COMPTE RENDU DE LA RÉUNION DU 27.09.2023

N° 5

PAP «Oben dem Hirtenhaus» à Ingeldorf

Présentation du projet à l'administration des Ponts et Chaussées

Situation actuelle

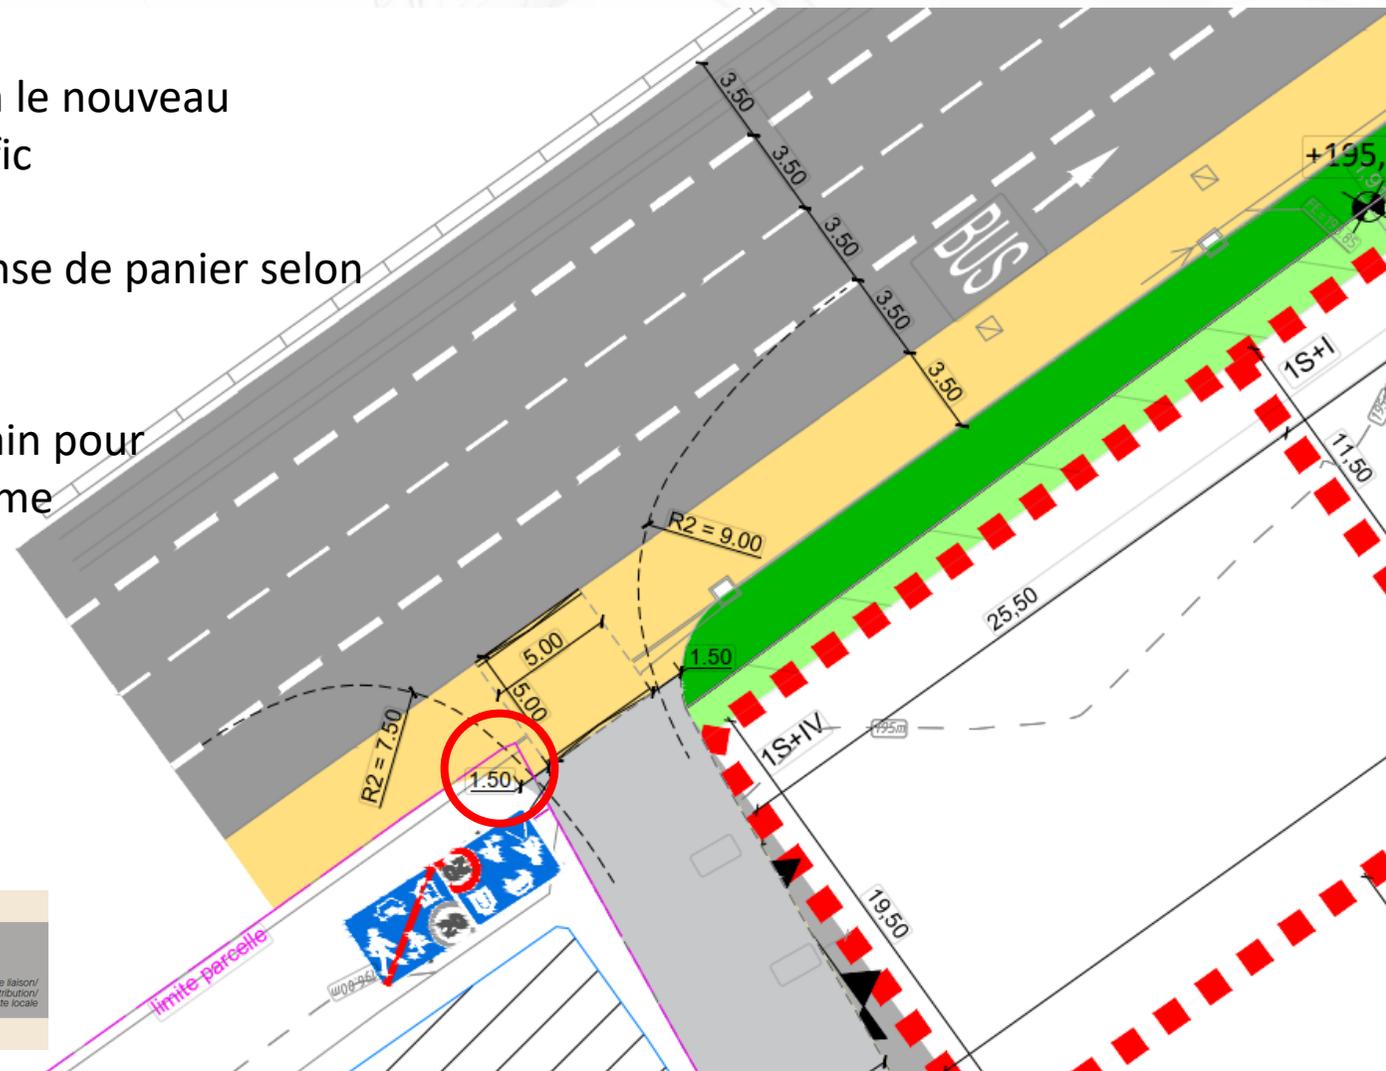
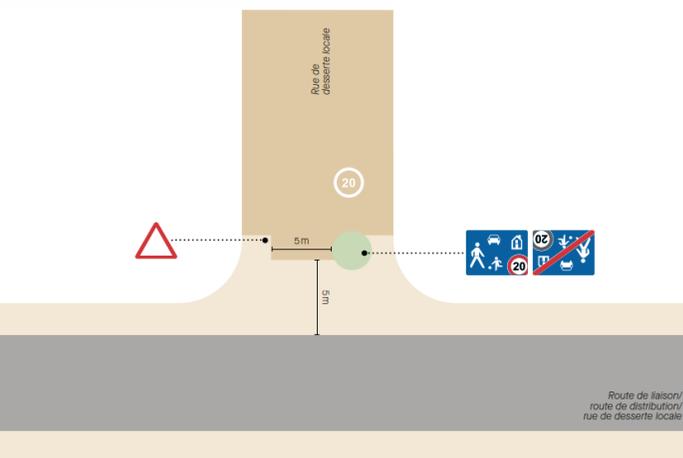
- **Pas de nécessité d'un tourne-à-gauche**
(entrées/sorties limitées + pas de demande lors de réunion plateforme + espace limité)
- **Pas de feux de circulation**
(trottoir traversant + entrées/sorties limitées)
- **Trottoir traversant**

- Réalisation de l'accès selon le nouveau guide d'apaisement de trafic
 - Trottoir traversant
 - Indication des rayons en anse de panier selon prescriptions PCH
- Contrainte: Besoin de terrain pour aménager un accès conforme (2,7 m²)

- Emprise du terrain avoisinant
- Réduire l'accès
 - Sans interdiction d'entrée pour les camions
 - Avec interdiction d'entrée pour les camions
-> emplacements poubelles à prévoir à l'entrée
- Décaler l'accès

Le représentant de l'administration des Ponts et Chaussées précise qu'un trottoir traversant est suffisant compte tenu :

- De la faible charge de trafic ;
- De la vitesse limitée à 70 km/h à cet endroit ;
- Du fait que le chemin de fer empêche les traversées depuis et vers le côté Nord de la Nationale 7.

Finalement, le représentant de l'administration des Ponts et Chaussées confirme qu'un accès de la catégorie 9 (raccordement d'un chemin communal) pourra être réalisé sous forme d'un trottoir traversant, sans aménagement d'un tourne-à-gauche et/ou de feux de circulation. Le plan présenté pourra être validé sous condition d'avoir les emprises nécessaires sur la parcelle voisine.

5. Situation projetée et réaménagement de la N7

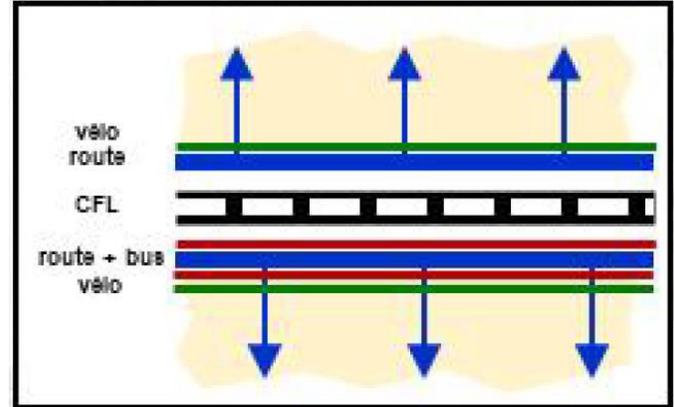
- Quelle transition? Existant/projeté
- En situation projetée, le site n'est pas encore au niveau de l'axe vert apaisé

Or, ce n'est pas le cas. Le projet est situé sur le tronçon de la N7 sur lequel la circulation des véhicules individuels (de type voiture) sera toujours permise. Bien que ce tronçon puisse être réaménagé à l'avenir, le représentant de l'administration des Ponts et Chaussées précise que la situation ne changera pas foncièrement à cet endroit. L'accès sera donc garanti dans le futur car le projet n'est pas situé le long de l'axe apaisé.

Il n'y a donc pas de problème à introduire une demande de permission de voirie de principe sur base de la situation existante puisque la situation projetée ne devrait pas être très différente.

5. Situation projetée et réaménagement de la N7

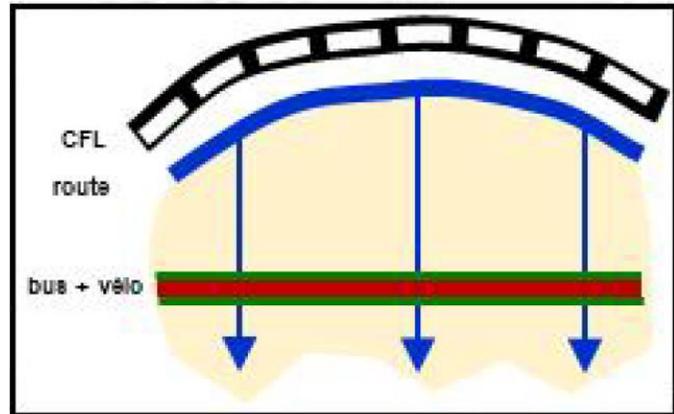
Dans la configuration projetée, à l'endroit du périmètre, les maisons situées du côté Nord empêchent de déplacer la ligne de chemin de fer contre le talus, la situation existante est-elle conservée?

Mise en place d'un CHNS pour la circulation des bus

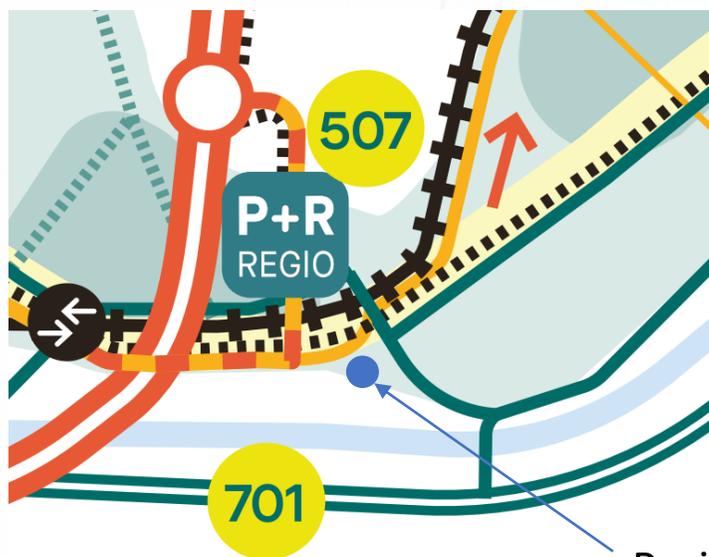
- Maintien de la configuration actuelle des voies de circulation et des voies bus?
- Desserte du projet toujours possible par le corridor N7 ou connexion par la rue de la Sûre en enlevant la borne amovible?
